國家運動科學中心大樓新建工程

細部設計階段第一次工作會議紀錄

內政部國土管理署 National Land Management Agency, Ministry of the Interior	國家運動科學中心大樓新建工程	圖名 四樓平面圖 S=1:200	OOO		工程編號		啟達聯合建築師事務所(呂國勝建築師)				圖號
			OOO		核准日期		繪圖		複核		11 A2
			OOO				設計		核准		
							初核		日期

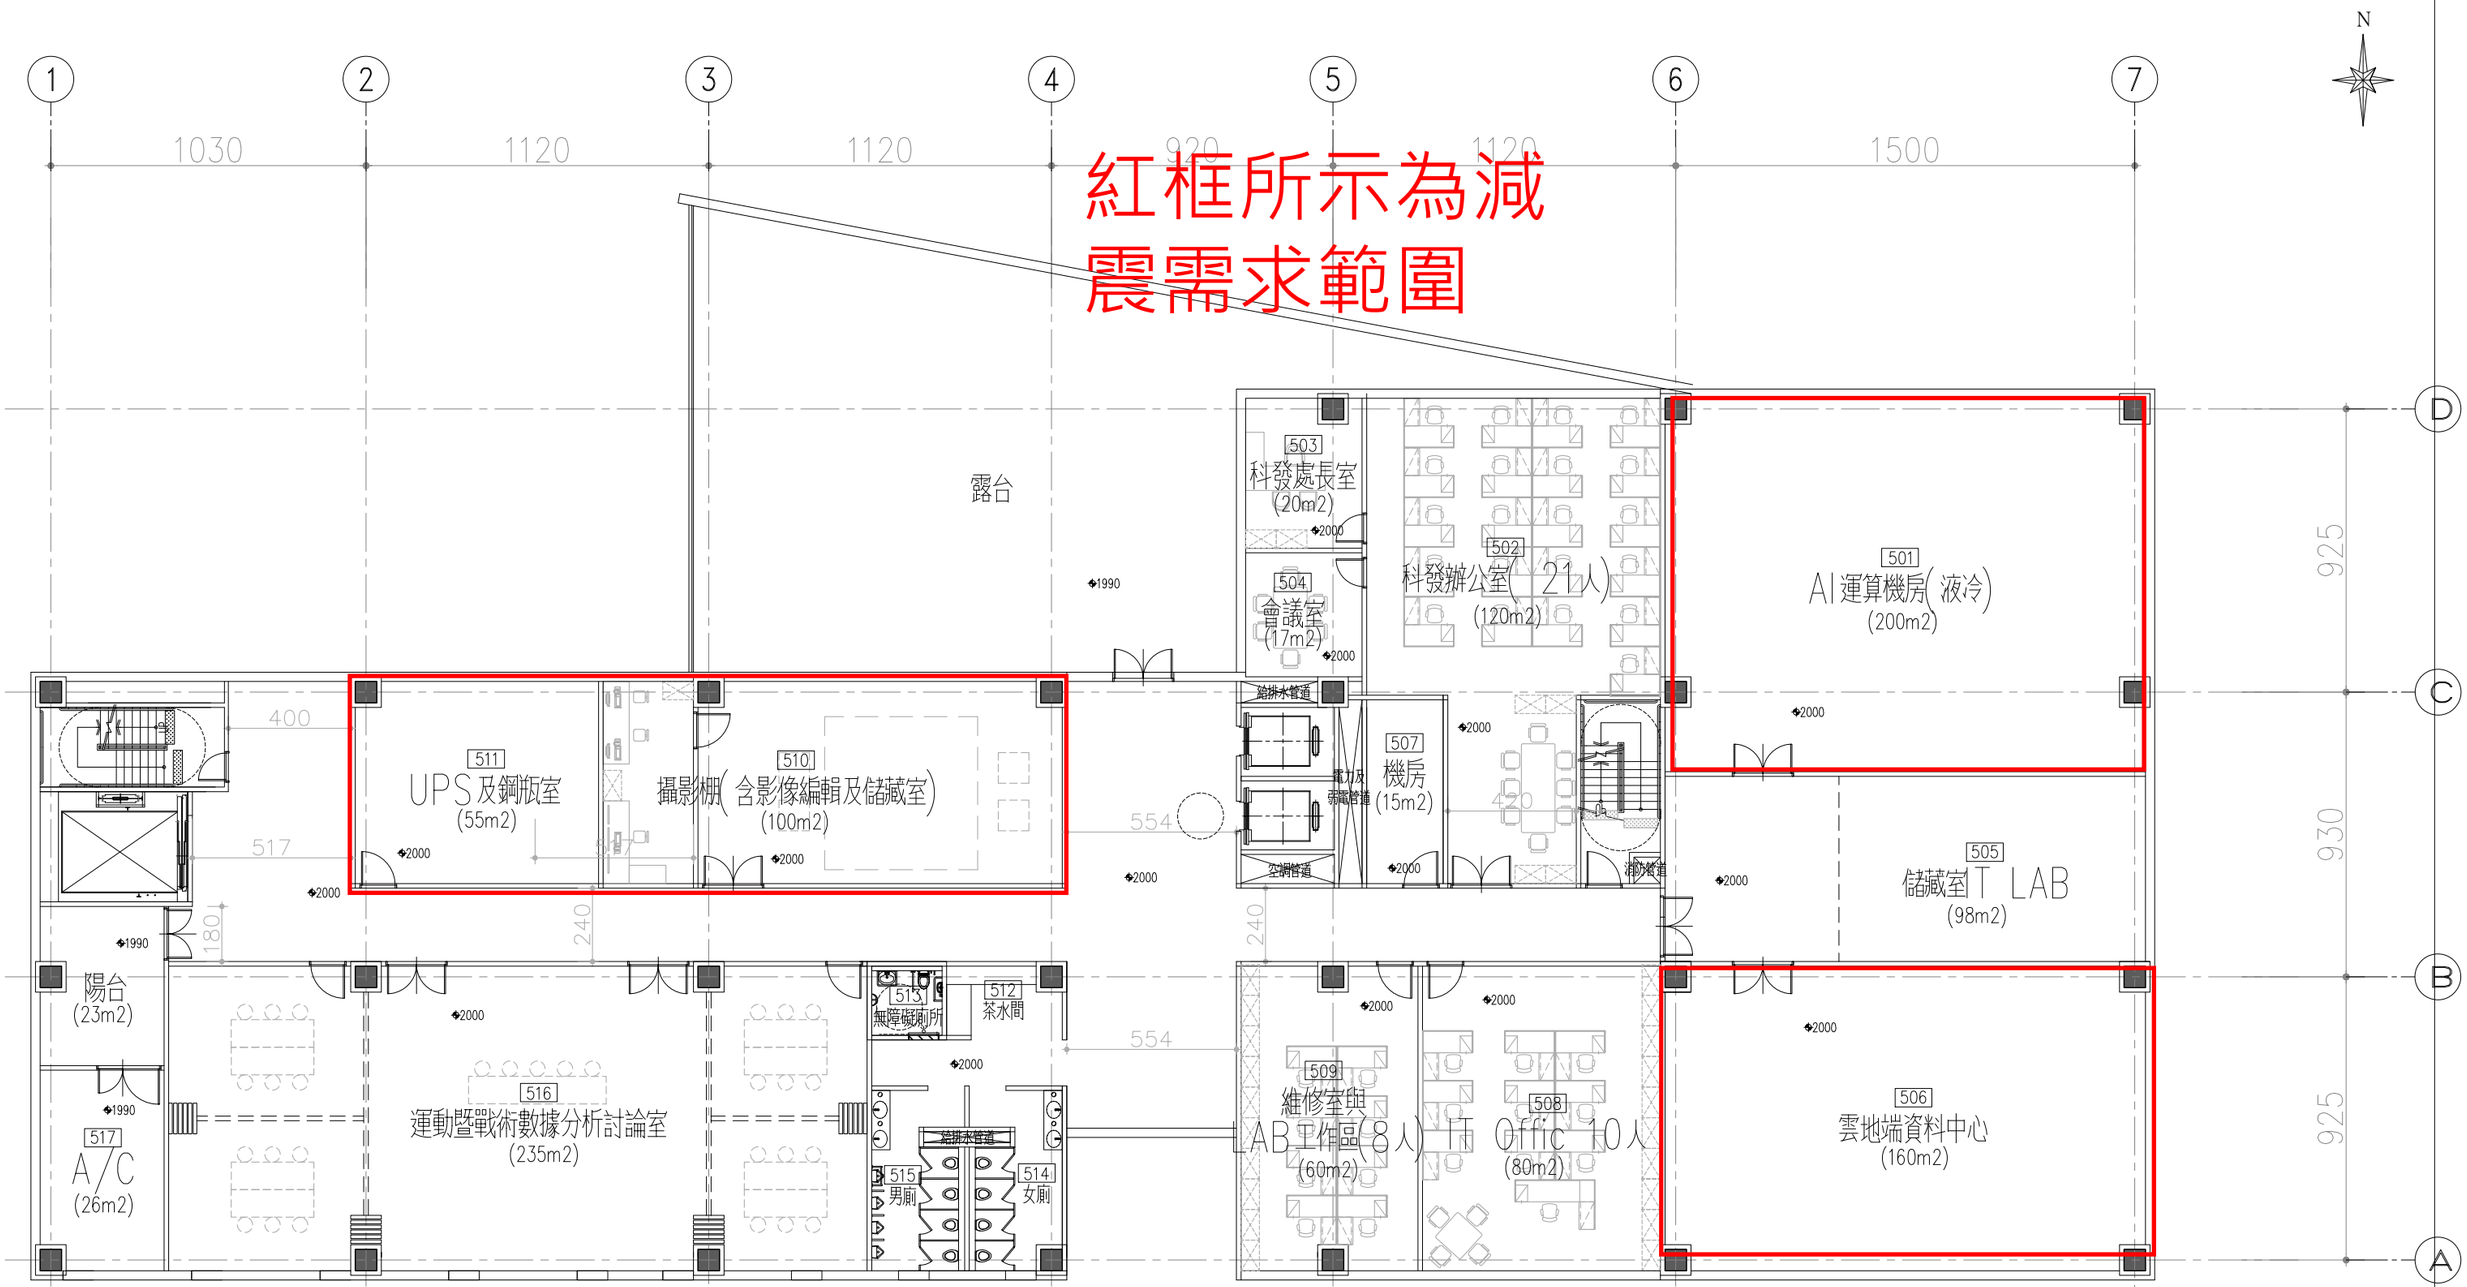
說　明：本案二層運動面層實驗分析室、三層影像診斷與評估研究室、超音波室及心理狀態分析室、四層功能代謝分析精密儀器室，以及五層UPS及鋼瓶室、攝影棚等空間，採格子樑設計以控制樓版垂直振動，請技服廠商與洽辦機關確認本案是否尚有其他因設置精密儀器或特殊設備而有減震需求之空間。

紅框所示為減震需求範圍

(一) 有關本案設備減震需求空間，技服廠商提供建議考量設備減震之空間（詳附件），經洽辦機關確認符合需求。
